ORIENTAÇÃO DE OBRA: Quadra L - Lote 20

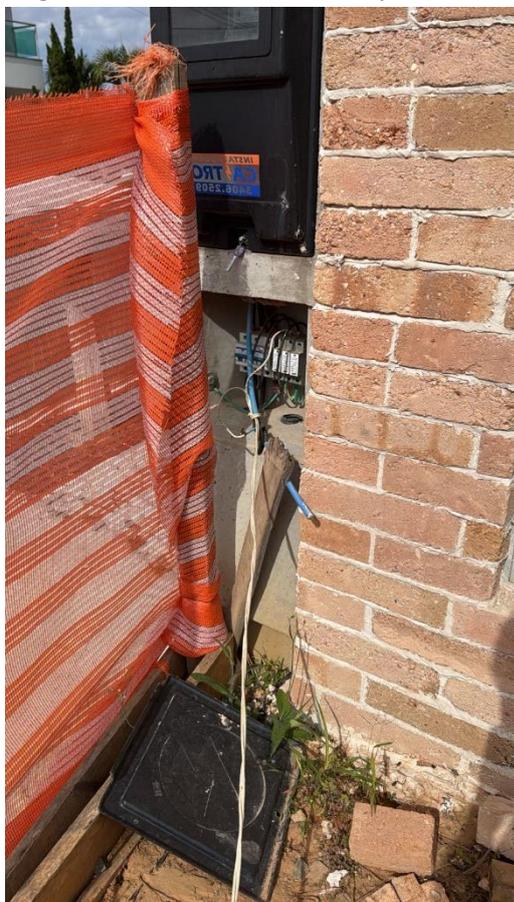
1 – Providenciar a colocação da tampa na caixa de energia, visando evitar acidentes elétricos.

Observação: Visita realizada em 02/07/25, prazo para adequação de 48hs a partir do recebimento desta orientação. Caso a situação relatada acima esteja regularizada, favor desconsiderar a orientação e seguir o andamento da obra.
